SNC LIDL

ZA de KERTEDEVANT – 22170 PLOUAGAT

DOSSIER DE DEMANDE D'AUTORISATION
ENVIRONNEMENTALE

**MEMOIRE REPONSE
SUITE AUX QUESTIONS DU COMMISSAIRE**

1.1. Flèches de couleur

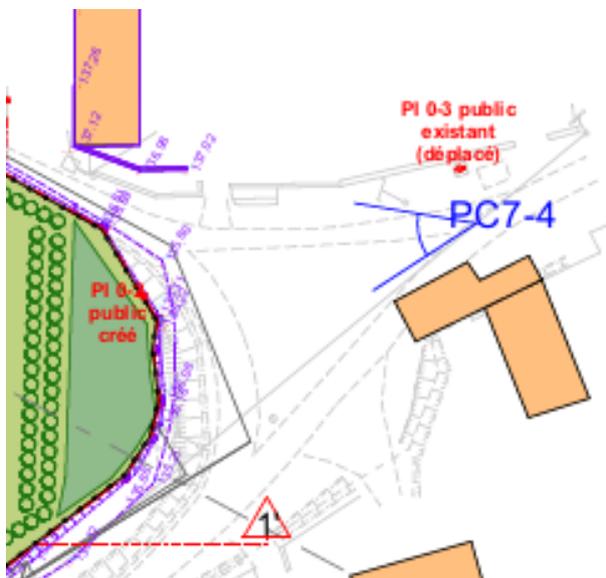
- A comparer avec le Volume 1 – Résumé non technique
De la page 23 à la page 30 : les flèches de couleur ne permettent pas une bonne compréhension des aménagements prévus.

Les flèches de couleur symbolisent la localisation des points de vue présentés dans les images de synthèse. Elles n'ont pas vocation à présenter un dispositif technique particulier mais uniquement des vues d'ambiance.

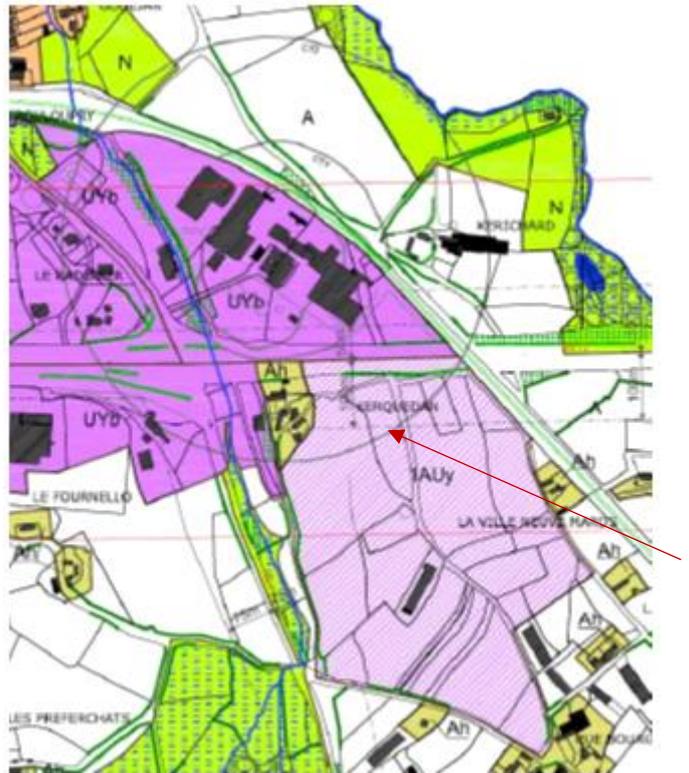
- La présence de TRISKALIA avait rendu les terrains inconstructibles (SEVESO)
Question : quelles sont les mesures qui ont été prises pour réduire le périmètre ?

Cette donnée est erronée. Les terrains n'étaient pas inconstructibles et aucune mesure particulière de réduction du périmètre n'a été entreprise.

Une portion Nord du terrain (englobant également le hameau Nord) est impactée par les zones d'effets du site TRISKALIA. La zone d'effets impactant le site n'interdit aucunement l'urbanisation, sous certaines conditions.

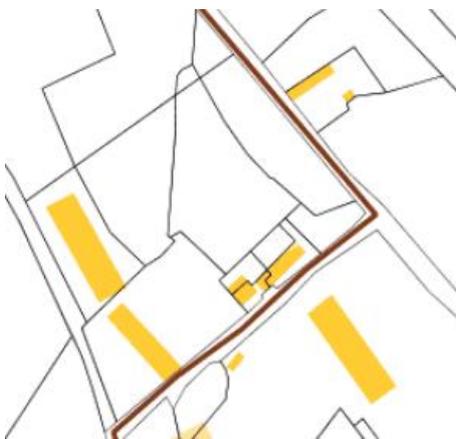
Question : à quelle distance les bâtiments vont être situés par rapport à la RN12 ?

On notera que conformément au projet urbain, la marge de recul à la RN12 est de 50m à son axe.

Le bâtiment sera implanté à environ 54m de la limite de propriété sur ce secteur en façade avec la RN12 au point le plus défavorable. Il sera donc bien au-delà de la règle minimale imposée.

Extrait cadastral

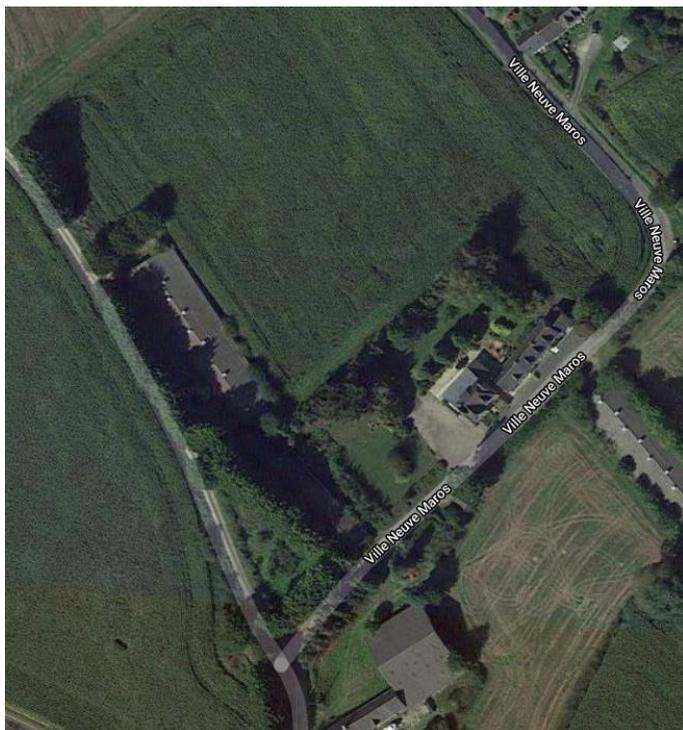
Question : l'emprise du chemin rural au niveau de la propriété de M.Thoraval n'existe plus sur une grande partie et ne permet donc plus l'accès au dernier hangar.

Cette question n'est pas en lien direct avec le projet LIDL. Toutefois, voici les éléments communiqués par LEFF ARMOR à ce sujet.

La parcelle n'est pas enclavée, une proposition d'accès a été transmise à Mme Thoraval représentant M Thoraval en 2018. Leff Armor Communauté est toujours dans l'attente du retour de Mme thoraval.

Accès existant à gauche des anciens bâtiments d'exploitation.
